# VYSVĚTLENÍ ZADÁVACÍ DOKUMENTACE Č. 1

| Název veřejné zakázky:           | <b>Dodávka svítidel, Brno, 2025</b>     |
| Název:                           | Technické sítě Brno, akciová společnost |

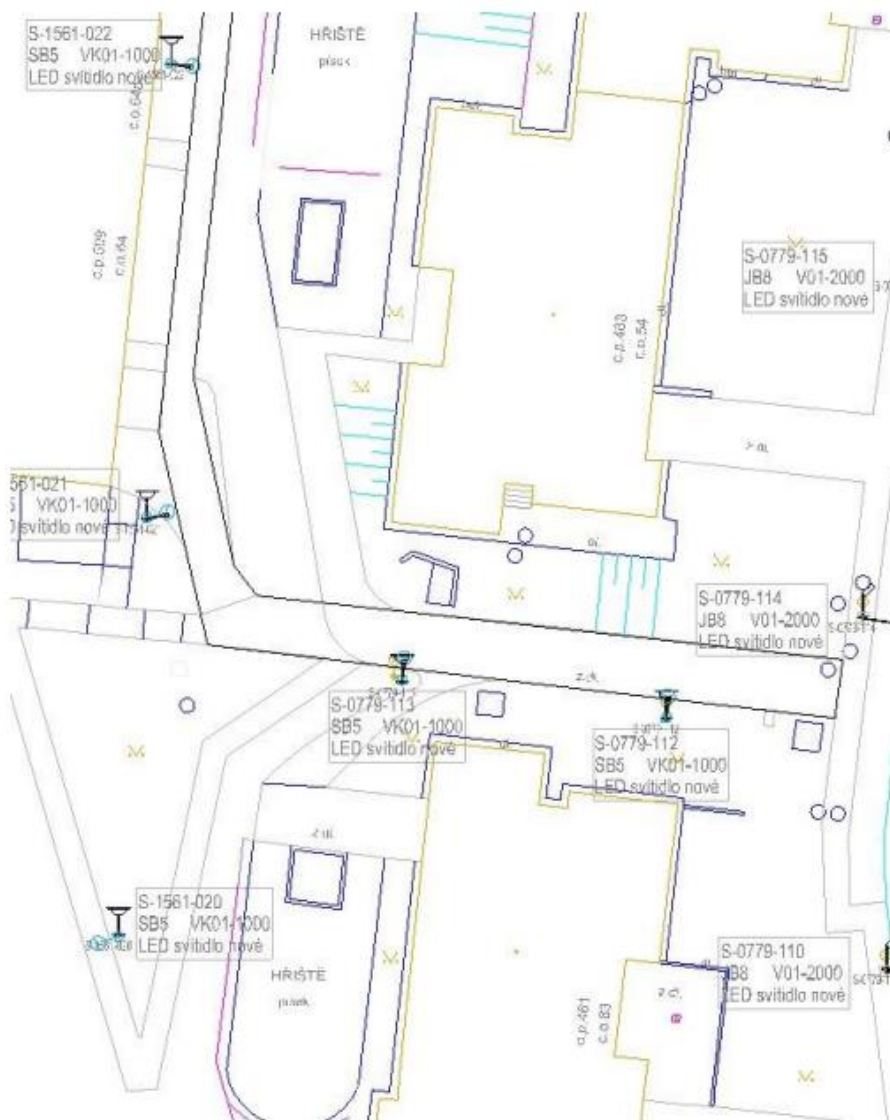
S-1561-028

S-1538-030

S-1561-020

Tyto svítidla jsou v excelu, ale nemají v dialuxu přiřazený výpočet, respektive nedotýkají se výpočtu, ke kterému jsou přiděleny

S-1561-028 bude stejné svítidlo jako S-1561-035

S-1538-030 bude stejné jako svítidla S-1538-043 až 046

S-1561-020 bude stejné jako S-1561-021
